工程指示 / 要求簡箋(E.I.)

工程指示編號：EI / 2866 / 21 修改版次：C

工程編號：J851 工程名稱：青衣明翹匯

工程項目：幕牆單元件- 地盤用鋁料加工圖

VIEW G

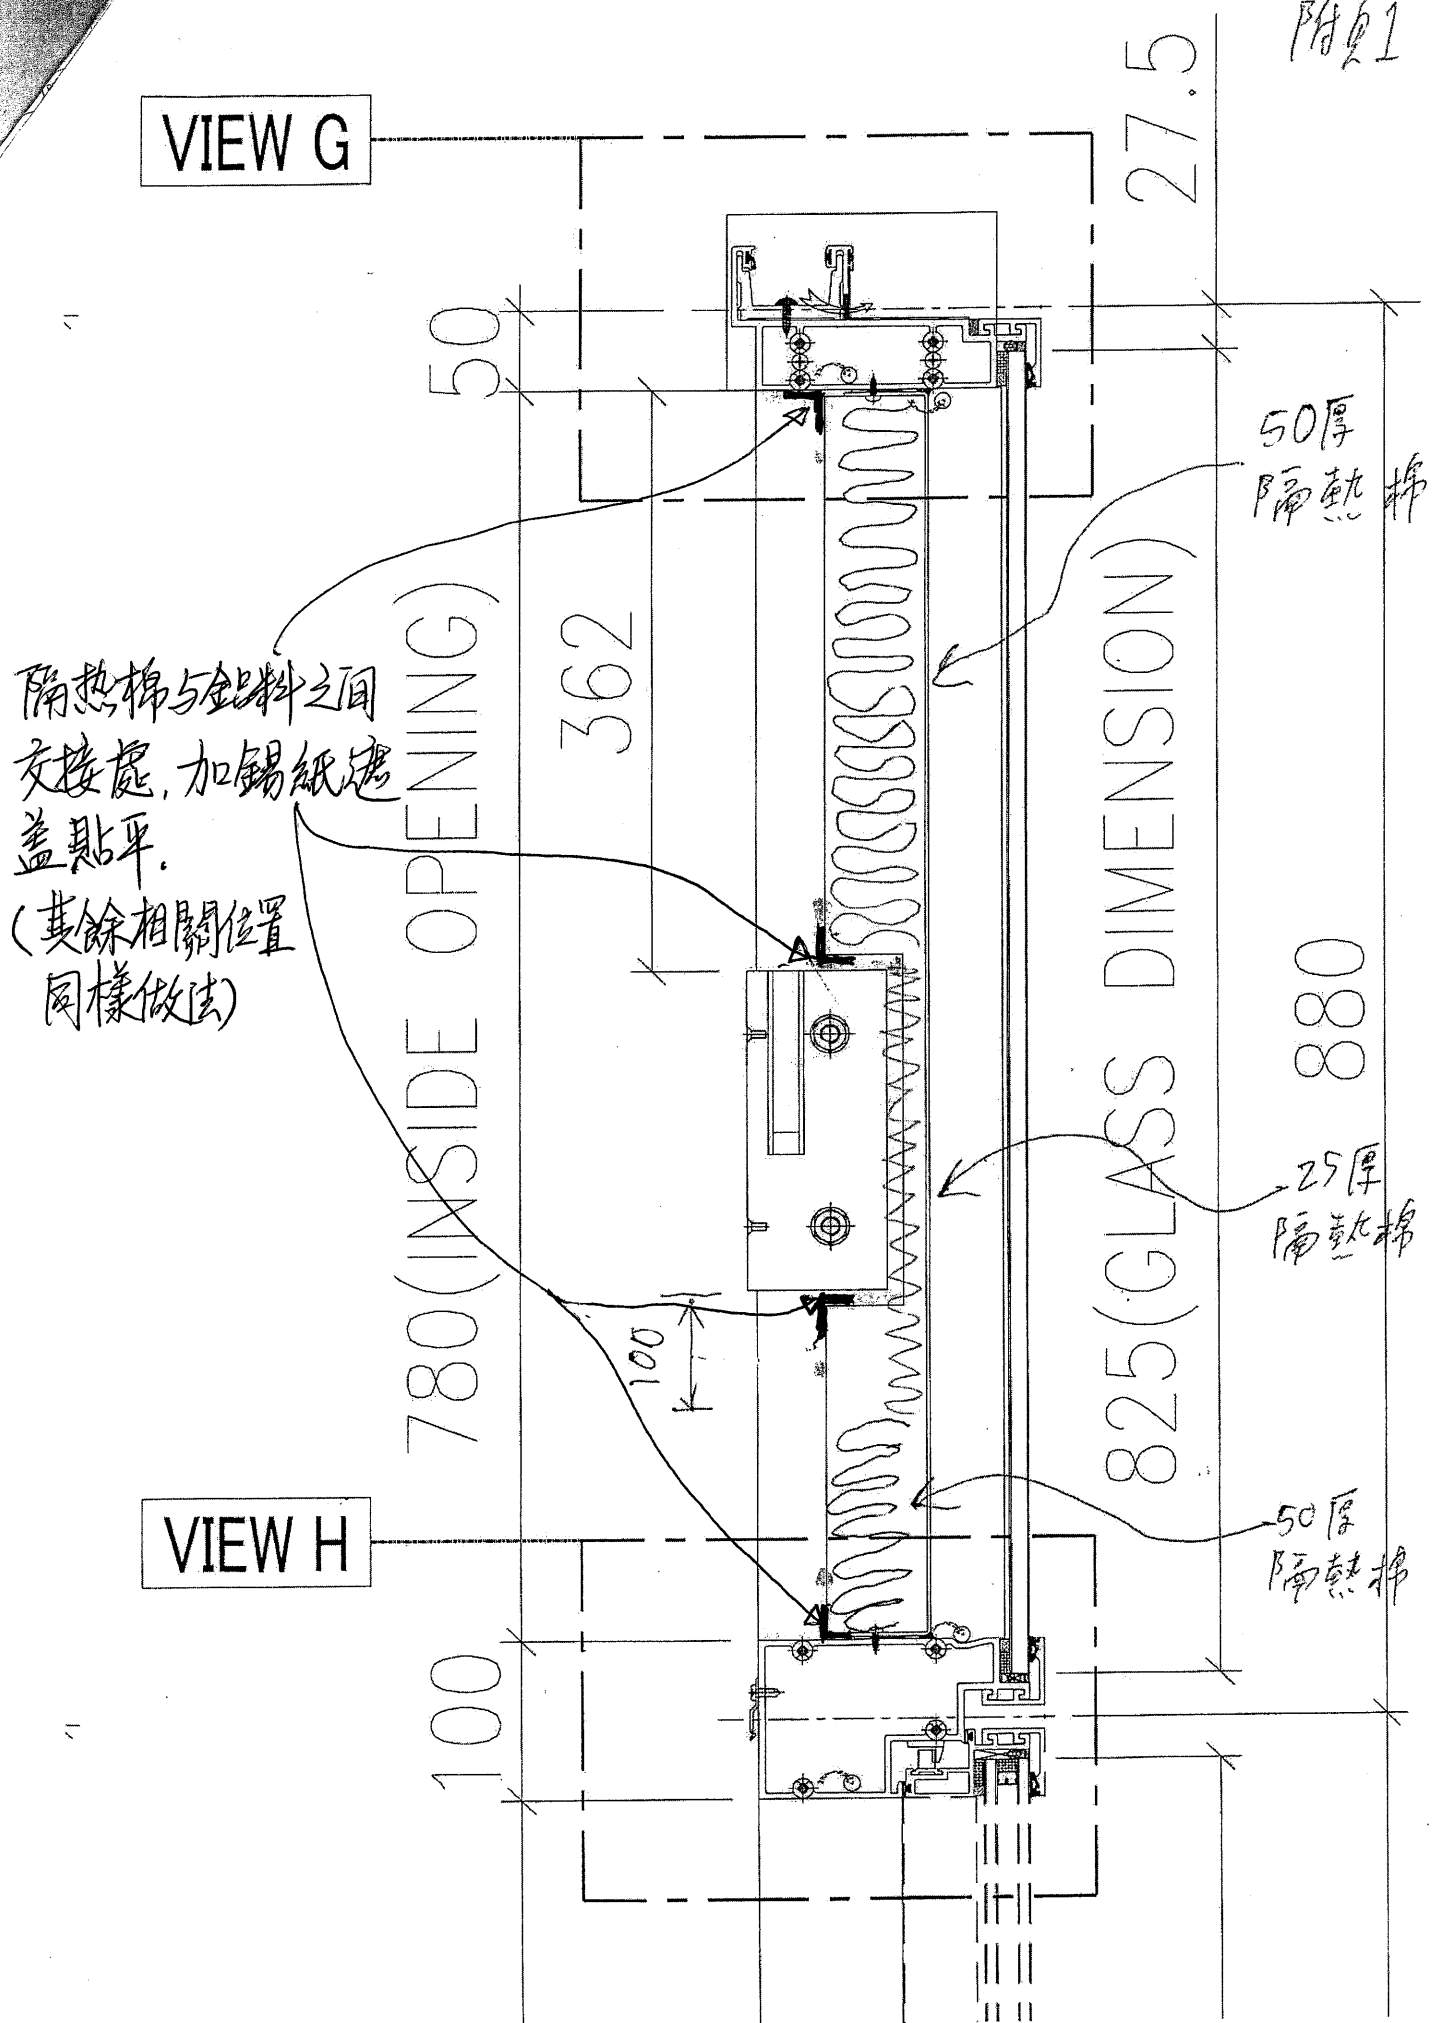
隔熱棉與金料之間  
交接處，加錫紙遮  
蓋貼平。  
(其餘相關位置  
同樣做法)
